Cette note constitue le projet de réponse de la CC Terres de Bresse aux remarques et recommandations présentes dans l'avis délibéré de l'Autorité environnementale sur les projets de révisions allégées n°2, 3 et 4 du PLUi.

Les enjeux environnementaux identifiés par la MRAe devant faire l'objet d'approfondissement sont « la préservation des milieux et des zones humides, l'adéquation au système d'assainissement et la consommation d'espaces naturels, agricoles et forestiers (Enaf)¹ ».

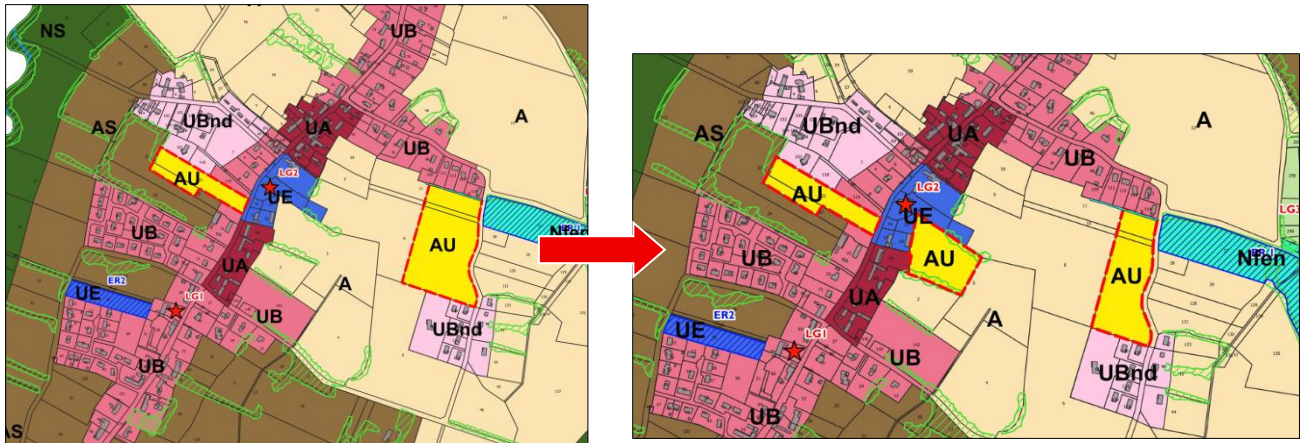
Ainsi, le projet actuel de déclassement de 12 000 m² de zone AU, concernée par une zone humide, bien que présenté comme favorable à la préservation des zones humides, interroge. En effet, le report du périmètre en zone A, également concernée par une zone humide, s'appuie sur un diagnostic reconnaissant la présence d'une zone humide sur l'ensemble de la parcelle, bien que celle-ci soit cultivée et jugée d'enjeu « faible à modéré ». Or, il convient de rappeler que, d'après l'article L.211-1 du Code de l'environnement, les zones humides sont des « terrains, exploités ou non, habituellement inondés ou gorgés d'eau douce, salée ou saumâtre de façon permanente ou temporaire, ou dont la végétation, quand elle existe, y est dominée par des plantes hygrophiles pendant au moins une partie de l'année ». Ainsi, une anthropisation de ces zones humides ne saurait justifier une sous-estimation des fonctions écologiques et hydrauliques de ces milieux. L'enjeu retenu semble alors sous-estimé.

Le dossier avance que le projet de RA 4 ne présente pas d'incidence significative par rapport à la situation actuelle et n'entraînera pas une augmentation de la surface globale des surfaces humides impactées, mais ne justifie pas que l'emplacement retenu est celui de moindre impact environnemental.

La **RA4** n'a effectivement pas d'incidence significative quant à la question des zones humides dans la mesure où la nouvelle zone **AU** appartient à la grande zone humide autour du centre du village liée à la rivière Sône (cf zones **Ns** et **As** sur les plans de zonage page précédente) et à laquelle appartient aussi la zone **AU** dont une partie est remplacée par la nouvelle zone **AU**.

En revanche, sur le plan de l'organisation urbaine, cette nouvelle zone **AU** permet une meilleure compacité de l'enveloppe urbaine et réduit l'impact sur les espaces agricoles.

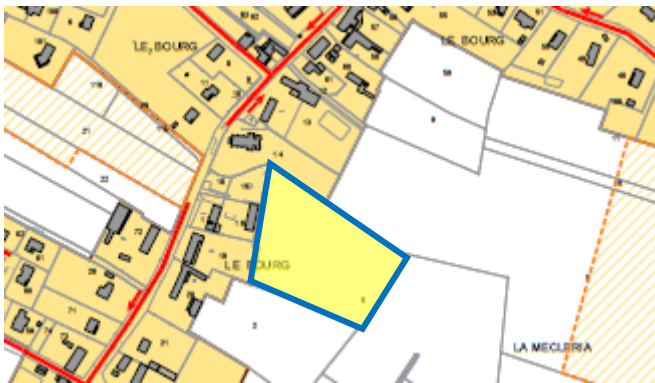
La MRAE remarque que les usagers auront donc à assumer le prix de l'installation d'assainissement non collectif à la construction mais également la participation au financement de l'assainissement collectif (PFAC) lors du raccordement. Certaines de ces dispositions ne sont par ailleurs pas conformes à la réglementation¹³.

13L'article L.2224-10 du Code général des collectivités territoriales attend des collectivités qu'elles définissent les zones d'assainissement collectif et celles d'assainissement non collectif. Le recours à de l'assainissement non collectif regroupé ne s'inscrit pas dans cette démarche. En outre, l'article L.1331-1 du Code de la santé publique prévoit que les constructions implantées le long de voies desservies par un réseau d'assainissement collectif - ce qui est le cas pour cette OAP – ont l'obligation de se raccorder à ce réseau

La nouvelle zone AU n'est pas incluse dans la zone d'assainissement collectif du « zonage d'assainissement » approuvé en même temps que le PLUi. Il n'y a donc pas d'illégalité par rapport à l'article L2224-10 du CGCT.

Par ailleurs, le tènement n'est pas directement desservi par l'assainissement collectif. Il n'y a pas non plus d'illégalité par rapport au L1331-1 du CGCT qui, de plus, s'applique au regard de la « mise en service » des réseaux...
